**Allegato "A" alla deliberazione della Giunta regionale n°. 11-6360**  
**In data 8/7/2007 relativa all'approvazione della Variante al P.R.G.C.**  
**vigente del Comune di VIGNOLO.**

**Elenco modificazioni introdotte "ex officio" ai sensi dell'11° comma, art. 15 della L.R. 56/77 e s.m.i.**

**Allegato: modifiche geologiche n. 1, 2, 3.**

**COMUNE DI VIGNOLO**  
Modifica n. 1 Elaborati geologici

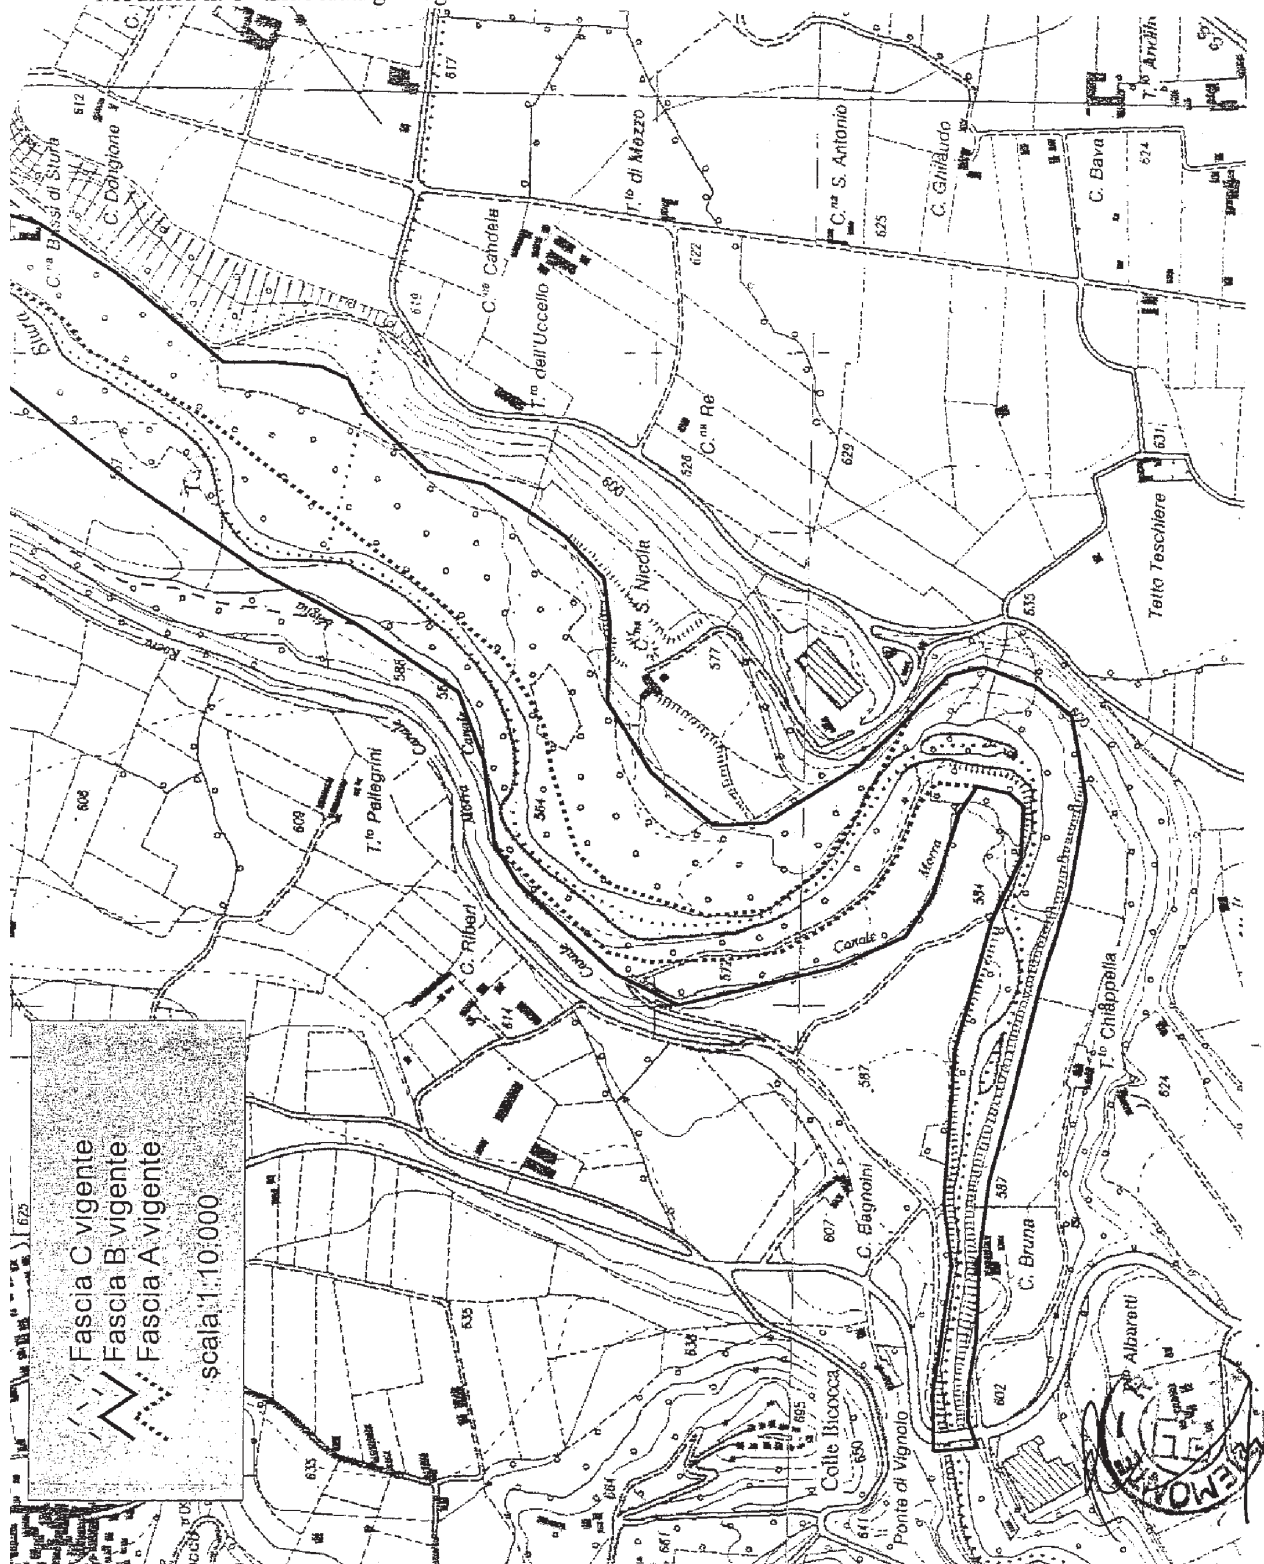
- La Direzione Difesa del Suolo ha rilevato che il limite delle fasce fluviali tracciato sulla carta dei dissesti per alcuni tratti si discosta leggermente dal tracciato indicato dal P.A.I. Lo stralcio cartografico allegato ( contrassegnato dai nn. 1 e 2) con l'indicazione del tracciato delle Fasce Fluviali approvato con DPCM 24/7/1998 s'intende pertanto sostitutivo di quello adottato dal comune.
